## MARKT KLEINLANGHEIM

Erschließung Baugebiet "Am Graben"

**ANTRAG AUF  
WASSERRECHTLICHE ERLAUBNIS  
(SOWEIT ERFORDERLICH)**

GP Wasserrecht Ergänzung

Bild 5: Geplantes Regenrückhaltebecken

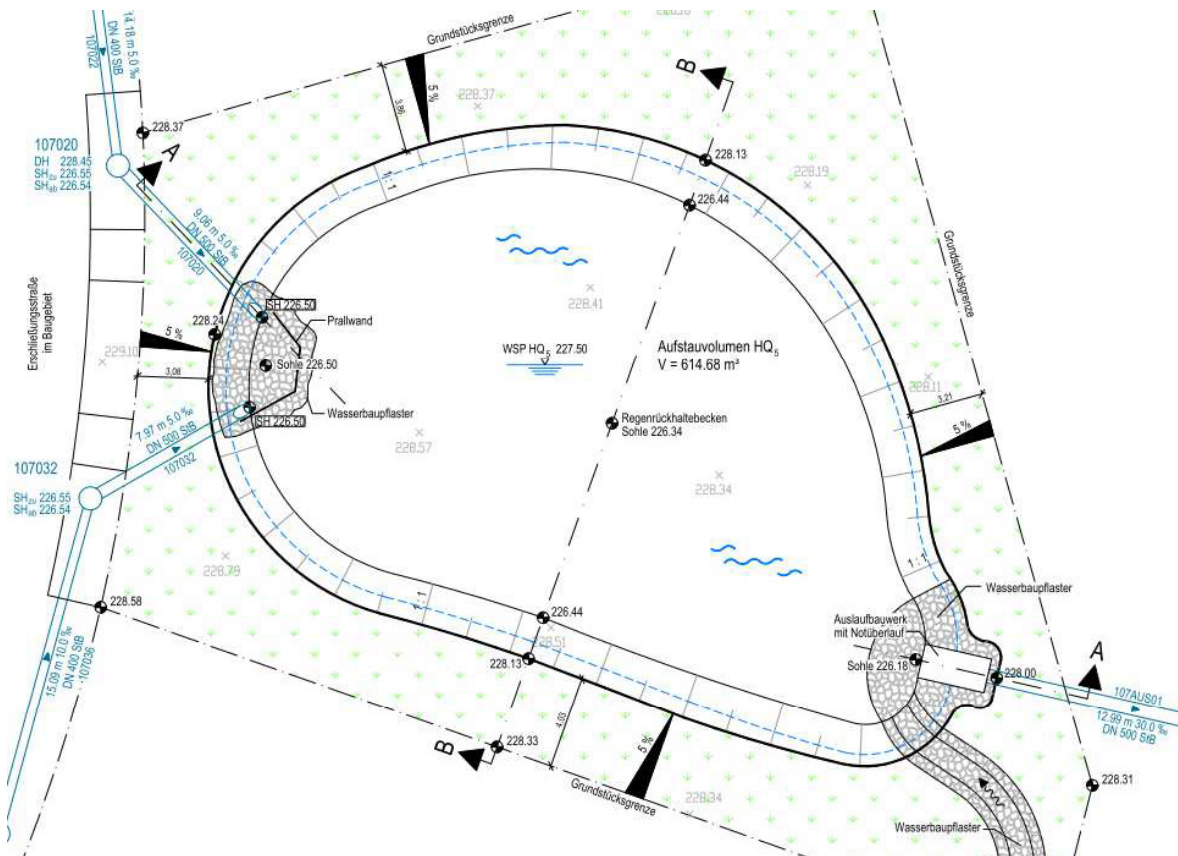
Das Regenrückhaltebecken soll laut Planung als Erdbecken ausgeführt werden, das teilweise versickerungsfähig ist.  
Dem kann aus wasserwirtschaftlicher Sicht nicht zugestimmt werden.  
Beim Bau des Beckens würde die schützende Deckschicht komplett durchteuft werden und eine Versickerung direkt in den Muschelkalk stattfinden.  
Entweder ist zum Fels eine durchgehende Deckschicht von mindestens 1,0 m einzuhalten oder das Becken ist dauerhaft dicht zu bauen. Einschlägig ist hierbei das DWA-Merkblatt M 176.

a) Den vorgenannten Ausführungen ist zunächst zu entnehmen, dass den geplanten und aufgezeigten Regenrückhaltemaßnahmen hinsichtlich rechnerischer Dimensionierungen im geplanten Baugebiet grundsätzlich zugestimmt werden kann. Allerdings wird gefordert, das Regenrückhaltebecken als Erdbecken abzudichten.

Das Regenrückhaltebecken soll laut Planung als Erdbecken ausgeführt werden, das teilweise versickerungsfähig ist. Dem kann aus wasserwirtschaftlicher Sicht nicht zugestimmt werden. Beim Bau des Beckens würde die schützende Deckschicht komplett durchteuft werden und eine Versickerung direkt in den Muschelkalk stattfinden.

### LAGEPLAN REGENWASSERKANAL

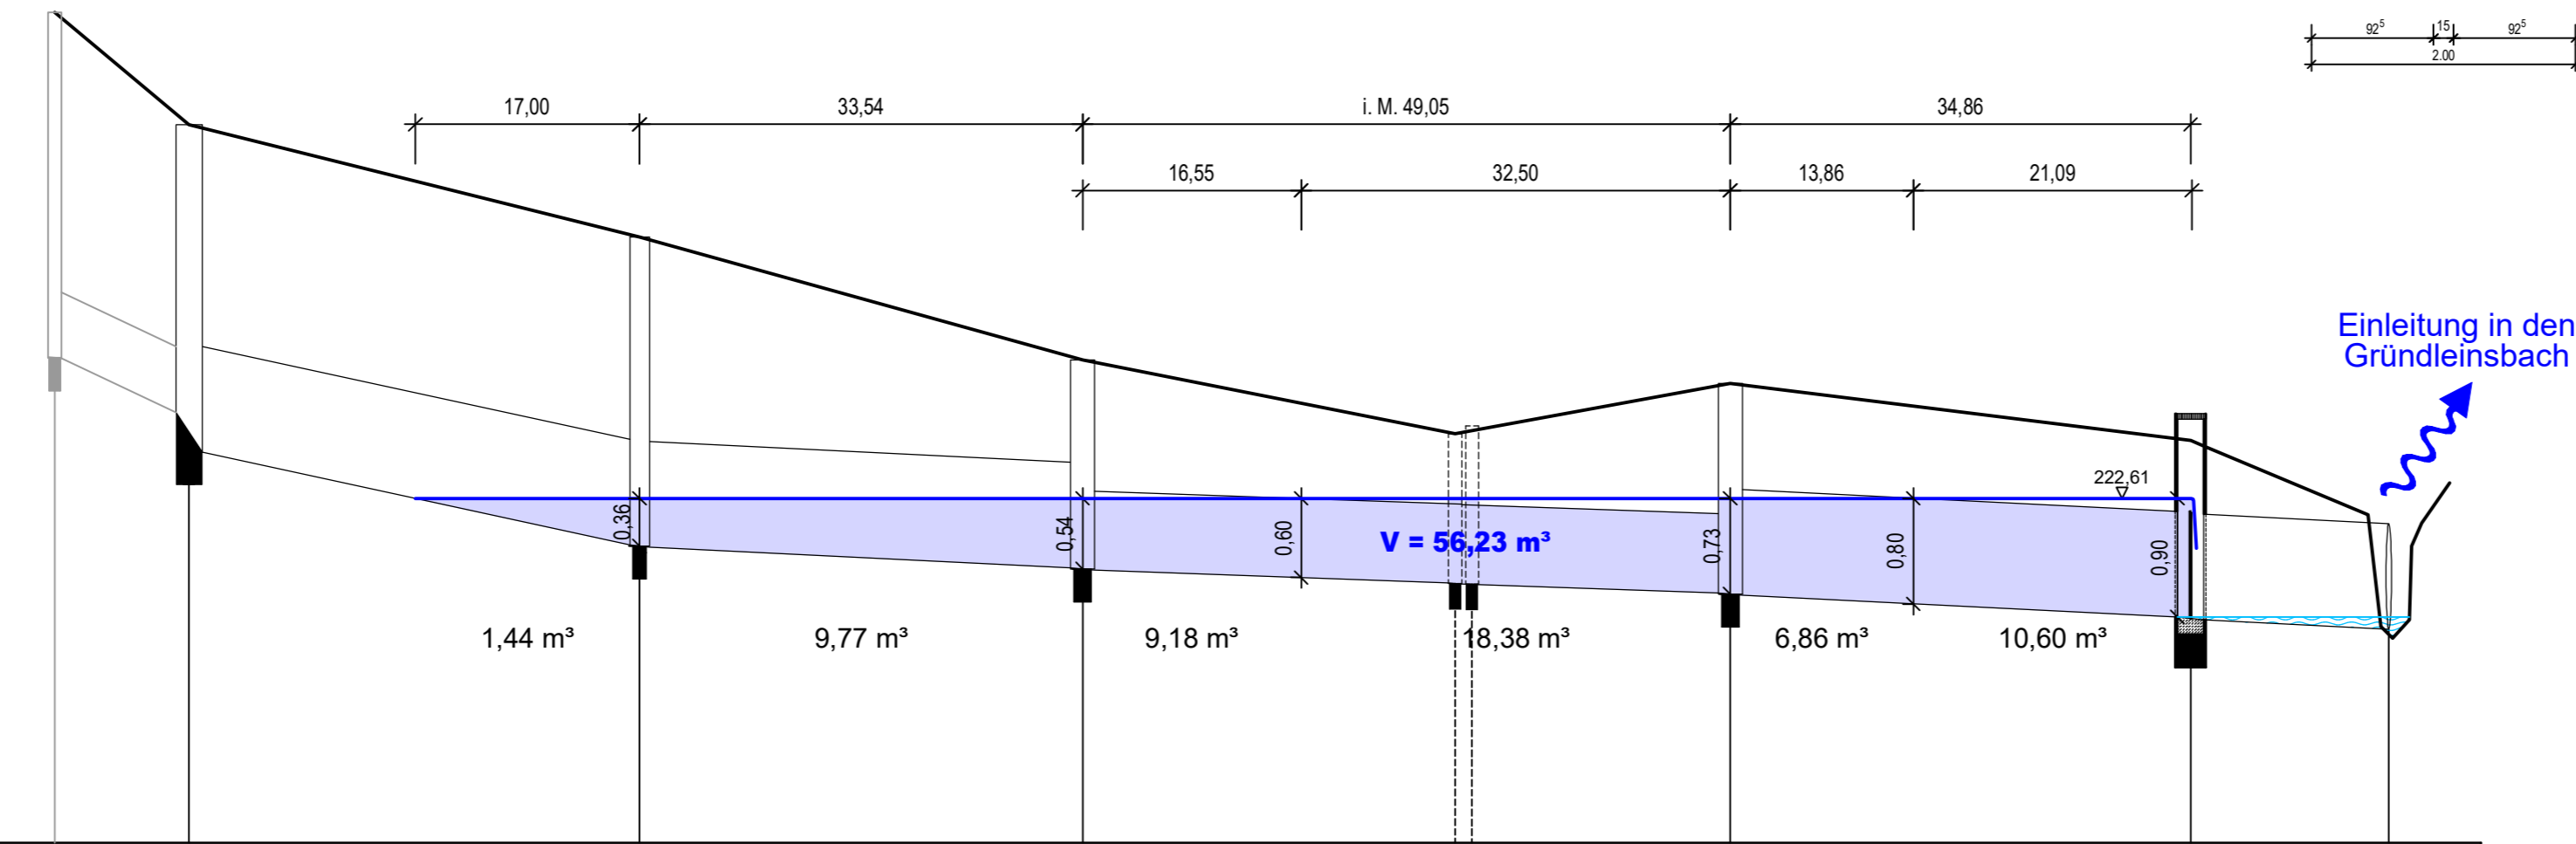
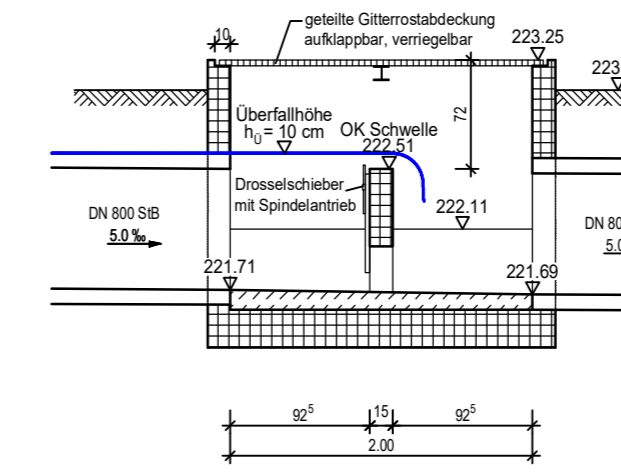
Zu hinterfragen ist allerdings die Drosselung von 125 l/s am geplanten Drosselschacht 107004. Da aus dem Baugebiet „Am Graben“ bei einem 5-jährlichen Regenereignis nur noch 32 l/s statt 113 l/s (Berechnung 2006) kommen, ist die Drosselung auf 125 l/s am Einleitbauwerk zu hoch angesetzt.

b) Außerdem wird angemerkt, dass die Drossel-Einleitmenge in den Gründleinsbach aus dem damaligen Bauentwurf gemäß dem heutigen Stand der Technik zu überprüfen und eine maximal zulässige spezifische Drosselabflussspende für die Einleitung in den Vorfluter Gründleinsbach von  $15 \text{ l/(s*ha)}$  analog zur Rückhaltung im Regenrückhaltebecken des geplanten Baugebietes „Am Graben“ anzusetzen ist.

Des Weiteren wird angeregt, die Drossel-Einleitmenge in die Vorflut für das momentan geplante Baugebiet „Am Graben“ einschl. Erweiterungsfläche“ zu ermitteln und einzuhalten, bis die mögliche Erweiterung der Baulandflächen aus dem Plangebiet „Am Mittelweg“ zur Umsetzung gelangen, wobei das Drosselorgan eventuell so konzipiert sein könnte, dass eine Erhöhung der Drosselabflussmenge möglichst ohne große bauliche Eingriffe realisiert werden kann.

Zu hinterfragen ist allerdings die Drosselung von  $125 \text{ l/s}$  am geplanten Drosselschacht 107004. Da aus dem Baugebiet „Am Graben“ bei einem 5-jährlichen Regenereignis nur noch  $32 \text{ l/s}$  statt  $113 \text{ l/s}$  (Berechnung 2006) kommen, ist die Drosselung auf  $125 \text{ l/s}$  am Einleitbauwerk zu hoch angesetzt. Hier ist zu prüfen, welche Drosselung und Rückhaltung aufgrund der Einzugsgebiete E168A bis E171A und E193A notwendig ist. Dabei ist grundsätzlich eine zulässige Regenabflussspende von  $15 \text{ l/s*ha}$  zu berücksichtigen.

- ➔ **So lange das mögliche Plangebiet „Am Mittelweg“ nicht umgesetzt wird, beläuft sich die maximal zulässige Drosseleinleitmenge in den Gründleinsbach demnach auf gerundet 37 l/s. (Fall 1)**
- ➔ **Für alle aufgeführten Einzugsgebiete (wenn später einmal auch das Plangebiet „Mittelweg“ zur Umsetzung gelangt ist) ergibt sich eine maximal zulässige Drosseleinleitmenge in den Gründleinsbach von gerundet 76 l/s. (Fall 2)**

Der gegenüber der letzten Wasserrechts-Anfrage nochmals überplante Kanal (**siehe Anlage Nr. 03**) kann ein Rückhaltevolumen von ca.  $56 \text{ m}^3$  bereitstellen. Die Einstauhöhe wurde mit einem Schwellenüberlauf von 10 cm gewählt. Die Schachtbauwerke wurden als durchgehendes Rohrvolumen überrechnet, das Mehrvolumen in Schachtbauwerken gegenüber Haltungen blieb somit unberücksichtigt. Eine erläuternde Darstellung hierzu enthält **Anlage Nr. 04**.

Für die mögliche Ergänzung des Baugebietes „Mittelweg“ müsste die Drossel später auf 76 l/s erweitert werden.

1.3.1 Ziffer 1.2.1.3.4 Satz 3 erhält folgende Fassung: „Entsprechend der vorliegenden Planung ist der Drosselabfluss aus dem Baugebiet „Am Graben“ mit Erweiterung auf 32 l/s zu begrenzen.“
